Projet agrivoltaïque de Roset-Fluans (25)
Réponse aux demandes de compléments – instruction cas par cas

DEMANDE DE COMPLEMENTS RELATIVE AUX ENJEUX PAYSAGERS

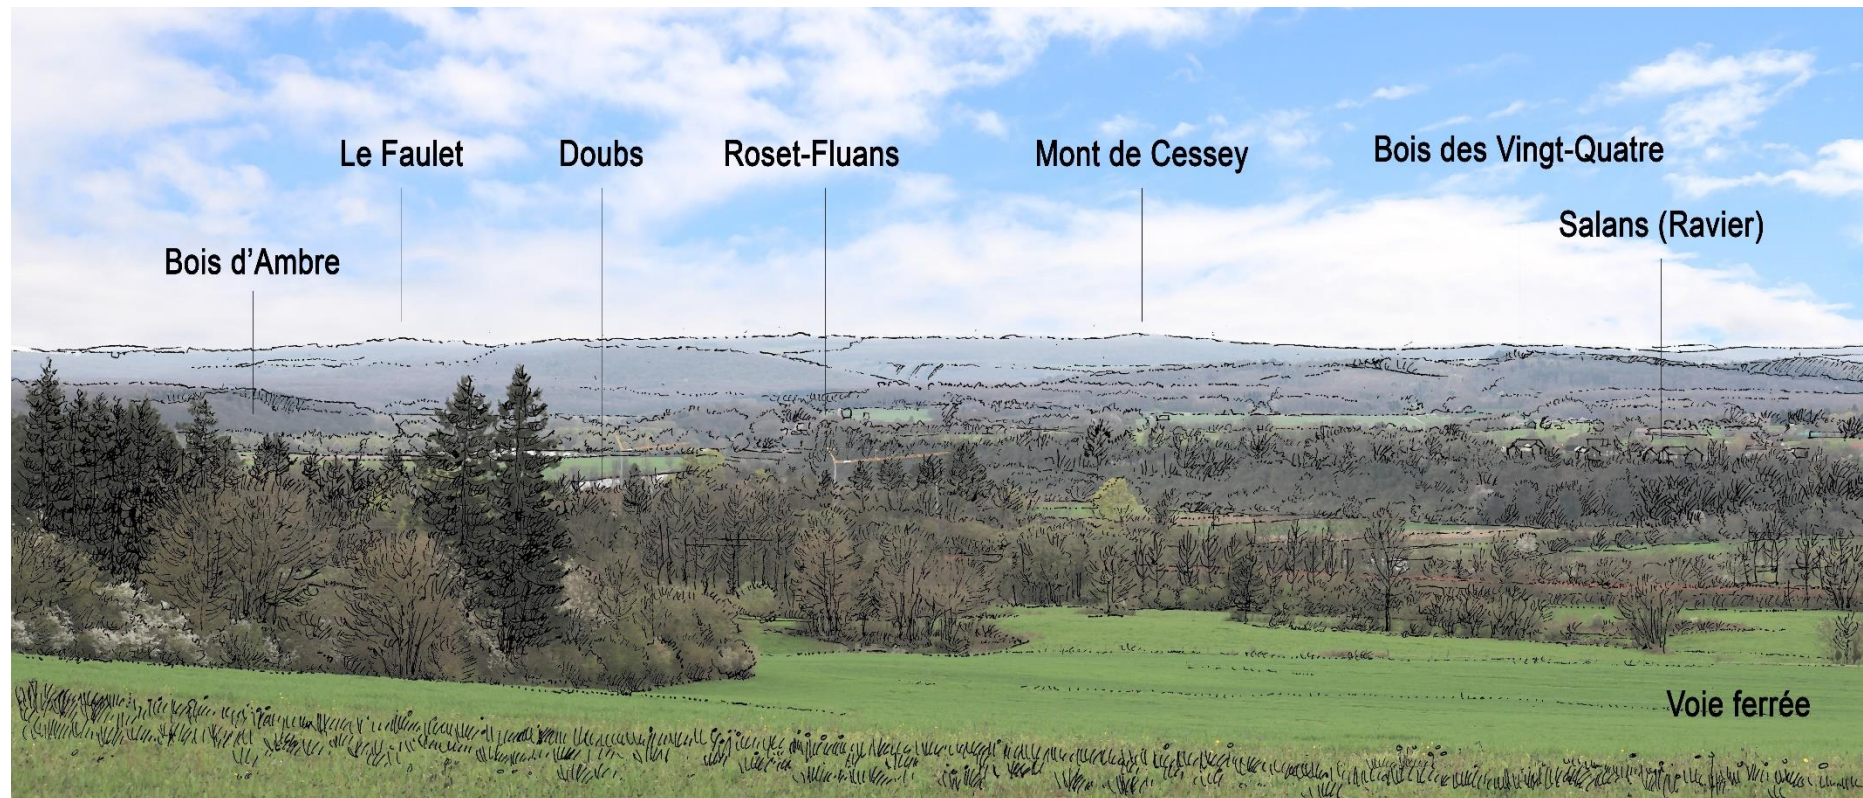
La partie Nord-Est de la parcelle est aux abords d'un monument historique (château de Roset-Fluans). Par conséquent, il est recommandé de renforcer les bosquets d'arbre existants au Nord du projet et traiter une liaison arborée pour relier les deux bosquets existants afin de préserver la perspective monumentale Route de Salans :
